MOTOTRANS

CIRCULAR Nº 4

INSTRUCCIONES CONCESIONARIOS

N°	N° Plano	Piezas	DESIGNACION	Material	Peso
MOTOTRANS	Calidad Tolerancia Cola libre	Sirve para	Escala	Denominación	N°
				MODIFICACION SEGUN CIRCULAR N° 4

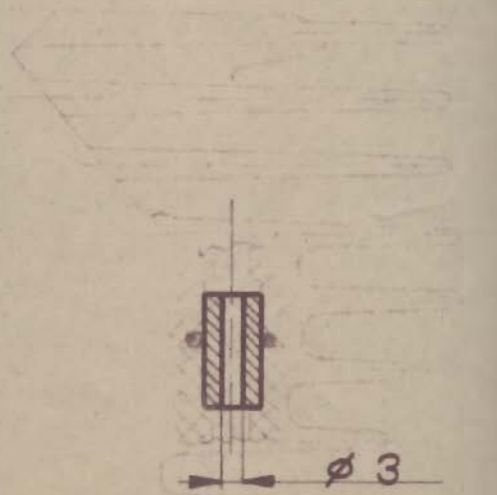
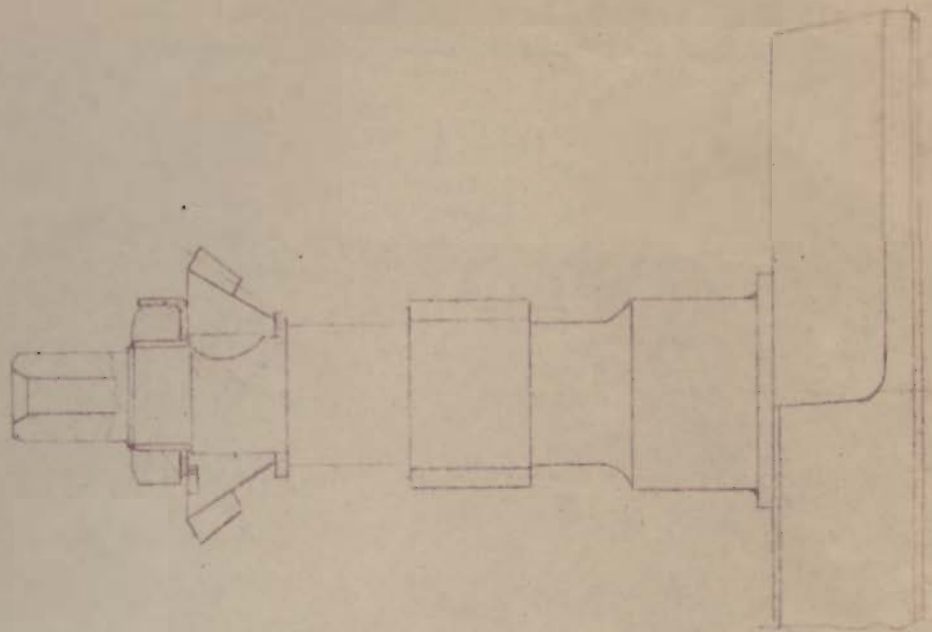
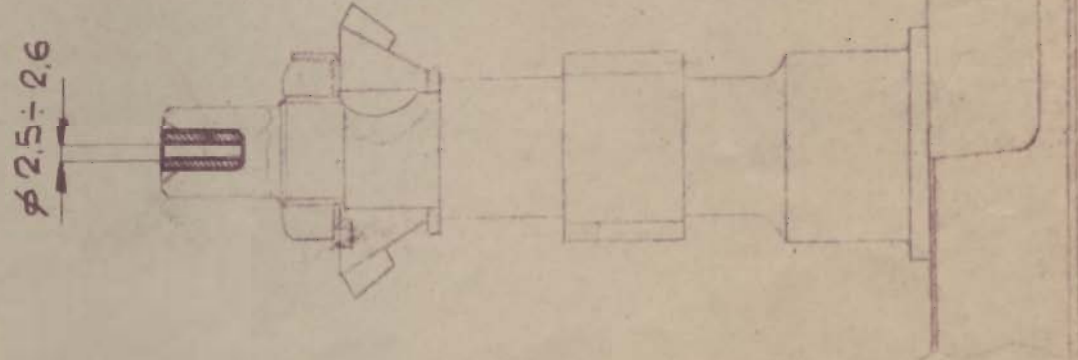
IMPORTANTE.- Al objeto de corregir, en la mayor parte posible, las consecuencias perniciosas derivadas de la falta de atención en los apartados 1º, 2º y 3º, hemos introducido unas pequeñas modificaciones en el sistema de engrase, que llevarán todos los motores a partir del número 10.801. Dichas modificaciones consisten en colocar un tapón de aluminio con un orificio de  $\phi$  2'5 mm. en el extremo del cigüeñal (lado distribución) y en pasar el diámetro del casquillo ref. 175CL1003, que une el cilindro con la culata, de 2'2 mm. a 3 mm. Para efectuar esta operación no es aconsejable sacar el casquillo que está muy ajustado al cilindro. Basta pasar una broca de  $\phi$  3 mm. y asegurarse de que no queden partículas metálicas a lo largo del conducto. En los motores que el cigüeñal lleve ya una clavija elástica colocada en el extremo, no es necesario poner el tapón. En estos casos bastará con modificar el diámetro del casquillo, como se indica más arriba. En el dibujo adjunto están señaladas las referidas modificaciones.

Diámetro interior del casquillo 175CL1003  
 desde el n° de motor 10800

Diámetro interior del casquillo 175CL1003  
 desde el n° de motor 10801.

Modificación a efectuar en todos los cigueñales, parte distribución  
Introducir la pieza 175.1M 1008
